### **Avis du commissaire enquêteur**

### **Question du commissaire enquêteur**

Figure 8 : Extrait de la carte de restructuration bus envisagée

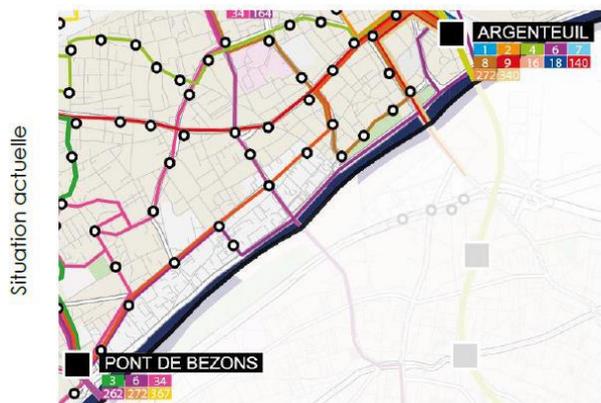
2. Quelle est la fréquence de la ligne 6, et son taux de fréquentation ?
  - a. Proposition 2 : Utilisation de la ligne 6 en doublement de la ligne 272, ou création d'une ligne directe sans arrêt entre la gare et le Pont de Bezons : Y-a-t-il moyen de la rendre plus complémentaire de la ligne 272 qui assure une desserte plus fine que la ligne 6 ?

Les premières orientations de restructuration du réseau de bus à l'horizon de mise en service du projet Bus Entre Seine, bâties en lien avec les collectivités et exploitants sont les suivantes :

- secteur Centre-ville d'Argenteuil : conservation de l'itinéraire de la ligne 272 et déviation de la ligne 6 via le bd Léon Feix et l'avenue Gabriel Péri ;
- secteur liaison Centre-ville d'Argenteuil – Pont de Bezons : modification de l'itinéraire de la ligne 272 avec l'implantation du Bus Entre Seine sur Michel Carré au cœur du futur quartier des Berges de Seine et un maintien de l'itinéraire actuel de la ligne 6 sur la RD311 et la rue Henri Barbusse pour desservir les zones d'activité de la RD311, avec un passage de la fréquence de la ligne 6 à 10mn en heure de pointe.

Figure 9 : Proposition d'aménagement envisagée par la ville d'Argenteuil sur l'axe Gallieni / Jeanne d'Arc

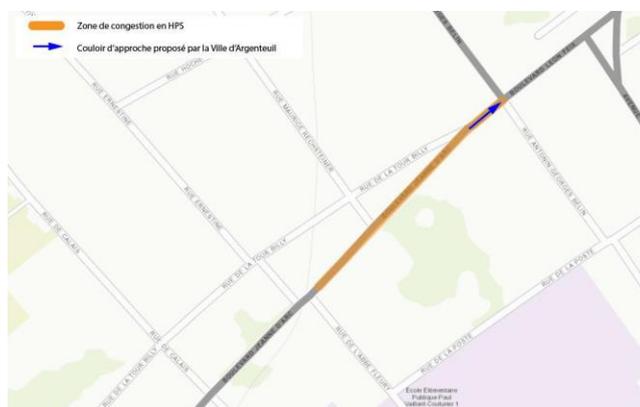
Proposition 1 : Circulation des bus en banalisé sur le boulevard Gallieni / Jeanne d'Arc et fusion des stations Léon Feix - Hôtel de Ville :

L'insertion à retenir sur le boulevard Gallieni / Jeanne d'Arc a fait l'objet de nombreuses itérations au cours des études préliminaires, du schéma de principe et du dossier d'enquête.

Aujourd'hui et à l'horizon projet, on observe des remontées de files aux heures de pointe en amont du carrefour AG. Belin / Jeanne d'Arc qui s'étendent jusqu'à la rue de l'Abbé Fleury, soit au-delà de la rue de la tour Billy. Dans la configuration proposée, les bus se retrouveraient donc dans la congestion, avant de pouvoir rejoindre leur site propre, ce qui pénaliserait l'exploitation des lignes 9 et 272. Le traitement de cette zone est par conséquent déterminant pour le bénéfice apporté par le projet.

Cette proposition permettant de préserver 39 arbres par rapport à la solution retenue dans le cadre du schéma de principe, le maître d'ouvrage Ile-de-France Mobilités s'engage à poursuivre les études afin d'aboutir à une proposition d'aménagement partagée permettant de concilier préservation des arbres et performances bus.

Figure 13 : coupe type d'insertion avec une emprise de 13m

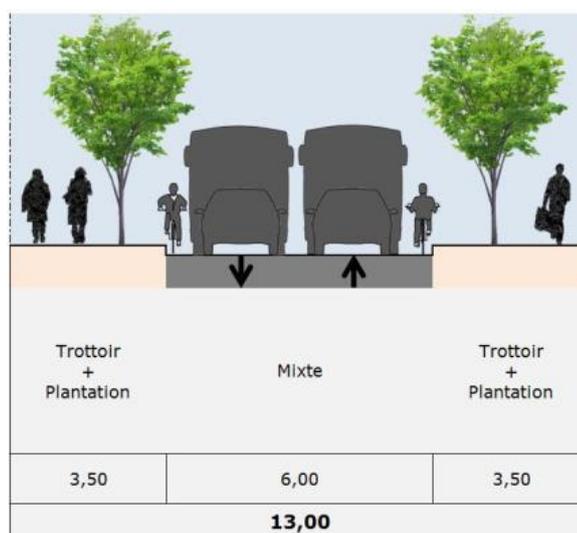
Proposition 4

Les variantes 2, 3 et 4 partagent un itinéraire commun sur la RD48 et le boulevard Héloïse. Au-delà de préjuger de la faisabilité des tracés en direction de la gare (au-delà du carrefour entre le Boulevard Héloïse et l'avenue Gabriel Péri), il convient d'apprécier la faisabilité technique de cet itinéraire commun. En termes d'emprises disponibles, le boulevard Héloïse oscille entre 12 et 14m de largeur entre la rue de l'Hôtel Dieu et la RD48 (il est plus large dans les autres sections). Au regard de ces dimensions, seule une mixité bus / VP serait envisageable à emprises constantes (Cf. coupe ci-dessous à 13m de large). Des aménagements cyclables qualitatifs ne seraient pas non plus garantis.

Pour garantir des performances d'exploitation satisfaisantes pour les bus, l'insertion d'un site propre (à minima monodirectionnel) serait nécessaire pour s'affranchir de la congestion sur ce l'axe. Au regard des emprises disponibles, l'insertion de cette infrastructure impliquerait nécessairement des impacts fonciers sur l'une des rives. - Entre la RD48 et l'avenue du 8 mai 1945, le boulevard Héloïse est bordé au Nord par des immeubles à l'alignement, variant du R+2 au R+10. Ainsi, sur cette rive, des acquisitions foncières ne serait pas envisageables au regard de la dureté foncière et le coût que représenterait ces impacts. - Sur l'autre rive, le boulevard Héloïse est longé par la Plataneraie, un Espace de Bois Classé (EBC) au PLU d'Argenteuil. Cette mesure de protection, régie au code de l'urbanisme, interdit « les changements d'affectation ou les modes d'occupation du sol de nature à compromettre la conservation, la protection ou la création des boisements ». Il est donc difficilement envisageable d'impacter ces arbres en vue d'une artificialisation plus importante de la voirie, qui serait contraire aux mesures de protection en vigueur pour un EBC.

Ainsi, sur l'itinéraire commun des variantes 2, 3 et 4, les charges de trafic attendues, les emprises disponibles et les contraintes foncières ne permettent pas d'envisager des performances d'exploitation satisfaisantes pour une future ligne à haut niveau de service comme la ligne 272. Par ailleurs, bien que de nombreuses lignes empruntent le boulevard Léon Feix, on constate que de nombreuses validations sont enregistrées par jour à l'arrêt « Hôtel de Ville » sur la ligne 272 (435 montées en moyenne / jour en septembre et octobre 2018). Le passage sur cet axe présente donc un véritable intérêt en termes de desserte et de fréquentation. De plus, modifier l'itinéraire de la ligne 272 pour la faire passer par le Sud d'Argenteuil reviendrait à pénaliser les usagers, actuels et futurs, habitants le centre-ville d'Argenteuil et souhaitant rejoindre le pont de Bezons et le Tram T2. Enfin, concernant la desserte des Berges de Seine d'Argenteuil, une modification de l'itinéraire de la ligne 6 est envisagée dans le cadre de la restructuration du réseau de bus accompagnant la mise en œuvre du projet Bus Entre Seine. Un itinéraire via notamment l'avenue Gabriel Péri et le boulevard Héloïse est envisagé. Cette modification permettrait ainsi de desservir les polarités du Sud d'Argenteuil (île Héloïse, le marché, les équipements de loisirs, etc.) et ses habitants. Dans le cadre des études détaillées, le maître d'ouvrage tiendra compte de la poursuite des réflexions relatives à la restructuration des bus, en lien avec le territoire, afin de mailler au mieux le territoire et desservir le plus efficacement possible ses habitants et équipements.

Figure 17 : Simulations de trafic à l'horizon FDE 2027 dans le centre-ville d'Argenteuil à l'HPM (à gauche) et à l'HPS (à droite) (Source : CDVIA)

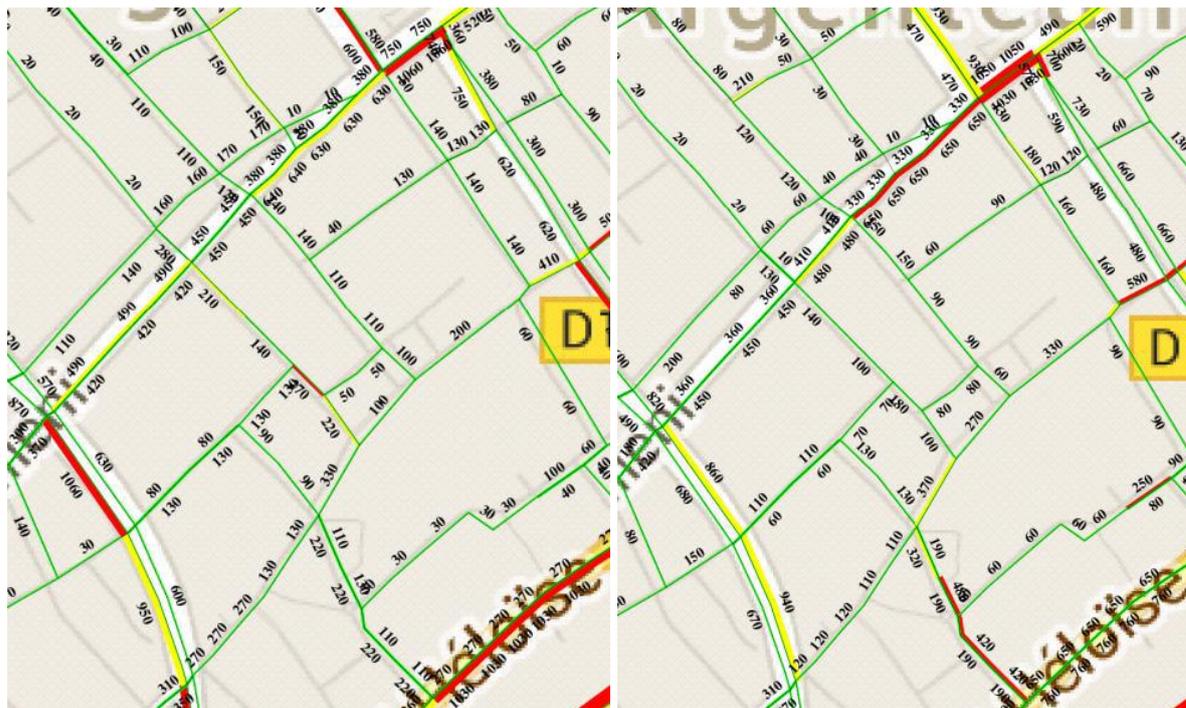
**Proposition 5 :** Réserver le tronçon Jeanne d'Arc- Gallieni à la circulation des vélos et des bus  
*La proposition de réserver le tronçon Gallieni / Jeanne d'Arc à la circulation des vélos et des bus permettrait de limiter l'impact de l'insertion d'un site propre sur les arbres de ces boulevards. Toutefois, l'impact des reports de trafic induit par la fermeture de cet axe à la circulation VP ne serait pas neutre sur les conditions de circulation du secteur. En effet, cela impliquerait des reports sur les voiries locales attenantes en sens unique que sont la rue de la Tour Billy en direction de la gare d'Argenteuil et les rues Paul Vaillant Couturier et Henri Barbusse en direction de Bezons. A l'horizon « fil de l'eau 2027 » on recense notamment sur l'axe Gallieni / Jeanne d'Arc : - 640 unités de véhicules particuliers (UVP) à l'HPM et 650 à l'HPS en direction de la gare d'Argenteuil ; - 490 UVP à l'HPM et 410 à l'HPS en direction de Bezons*

*En considérant une hypothèse probable d'un report de 2/3 des véhicules sur l'itinéraire alternatif le plus direct on aurait ainsi :*

- Environ 400 UVP se reportant sur la rue de la Tour Billy en direction de la gare d'Argenteuil, soit une augmentation de plus de 200% du trafic sur cette voirie locale, non dimensionnée pour recevoir un trafic aussi important. Au-delà d'impliquer une congestion automobile importante, ces reports seraient à l'origine de nuisances riveraines importantes en termes de bruit et de pollution de l'air.

*Au regard des impacts trafics que généreraient la fermeture des axes Gallieni / Jeanne d'Arc à la circulation automobile, cette solution semble difficilement envisageable sans mener une réflexion plus globale sur le plan de circulation à l'échelle de la commune pour limiter les flux de transit via le centre-ville d'Argenteuil. Les échanges entre la maîtrise d'ouvrage et la commune d'Argenteuil sur l'insertion à retenir sur cet axe se poursuivront dans le cadre des études détaillées, pour aboutir au meilleur compromis entre impact VP, performance bus et impact végétal.*

Figure 9 : coupe projetée sur la RD392 entre le franchissement des voies ferrées et le Boulevard Schuman

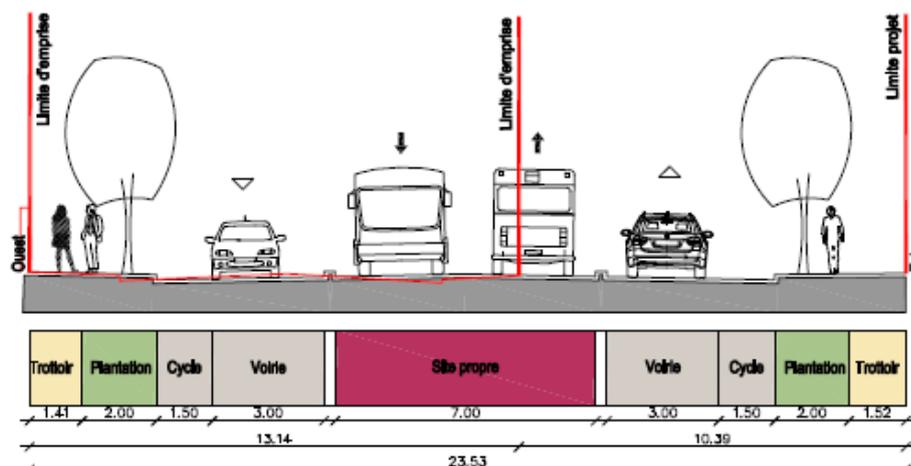
**Proposition 7 :** Itinéraire via la RD392 entre le boulevard Schuman et l'avenue Louis Hayet

Au regard des charges de trafic attendues à l'horizon 2027 sur la RD392 entre le boulevard Schuman et l'avenue Louis Hayet, la mise en œuvre d'un site propre bidirectionnel serait opportune pour favoriser l'exploitation des bus sur cette section. Avec l'insertion d'un itinéraire cyclable et la végétalisation de cette section, une emprise de l'ordre de 24m serait nécessaire pour insérer ces différentes fonctionnalités. La coupe ci-dessous, extraite de l'insertion proposée sur la RD392 au droit de la Cité des Indes, illustre cette emprise nécessaire :

Toutefois, les emprises disponibles sur la RD392 entre le boulevard Schuman et l'avenue Louis Hayet varient plutôt entre 13 et 20m. Un itinéraire via cette section de la RD392 impliquerait donc des acquisitions foncières conséquentes (sur des espaces verts ou des parkings d'équipements commerciaux) ou un compromis entre les impacts foncier et les impacts sur les autres fonctionnalités (performance bus, qualité des cheminements modes doux, insertion paysagère, etc.).

Figure 13 : Option 2 envisagée entre le boulevard Maurice Berteaux et la rue Michelet

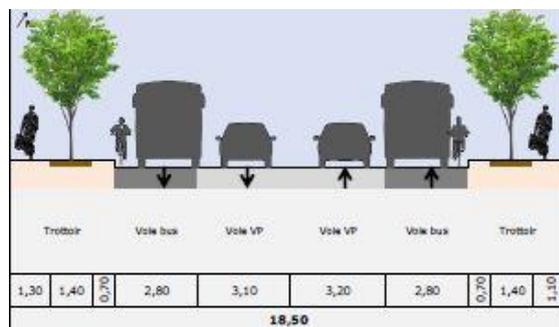
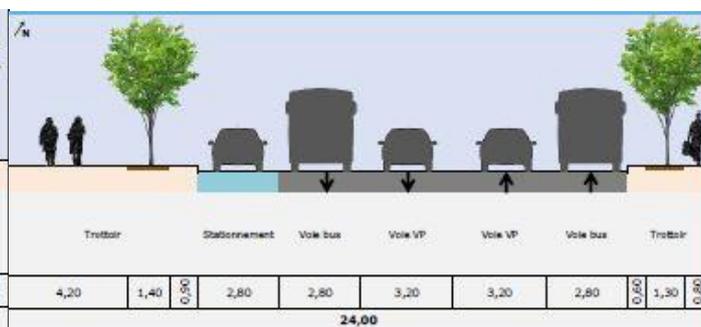
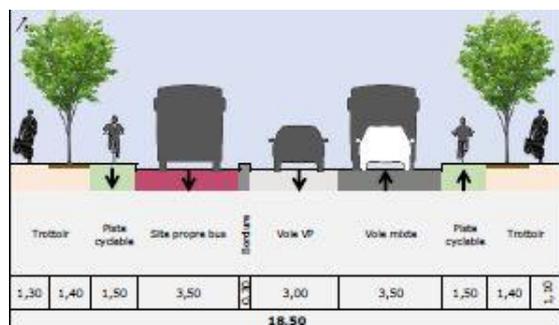
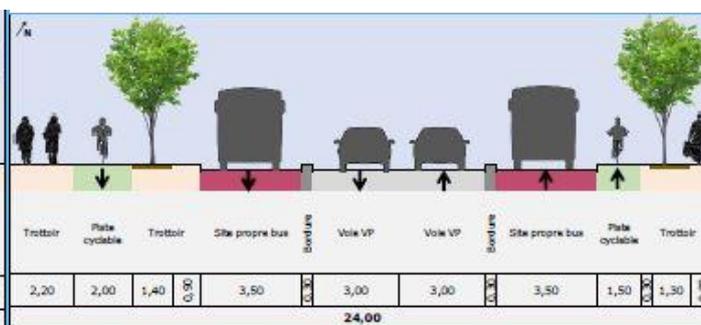
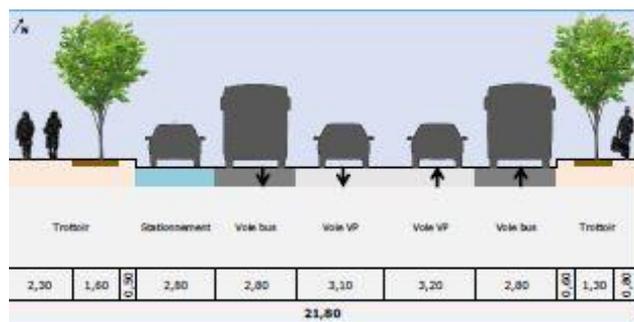
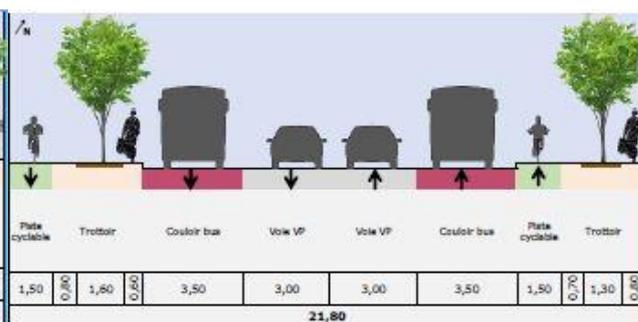
*L'opportunité de l' « option 2 » évoquée par la ville d'Argenteuil fut d'ailleurs étudiée et présentée lors de réunions avec les services techniques et les élus de la commune.*

Cette proposition prévoyait la mise en œuvre de pistes cyclables dissociées sur trottoir. Les coupes d'insertion proposées pour cette variante sont présentées ci-dessous, pour les 3 sous-séquences du boulevard Léon Feix.

Cette option d'insertion permettait de conserver à priori 25 arbres de l'alignement en rive Sud du boulevard Léon Feix. Le profil retenu dans le cadre du schéma de principe ne permettait pas de les conserver, néanmoins il était proposé de replanter un alignement sur le trottoir en rive sud de 19 arbres.
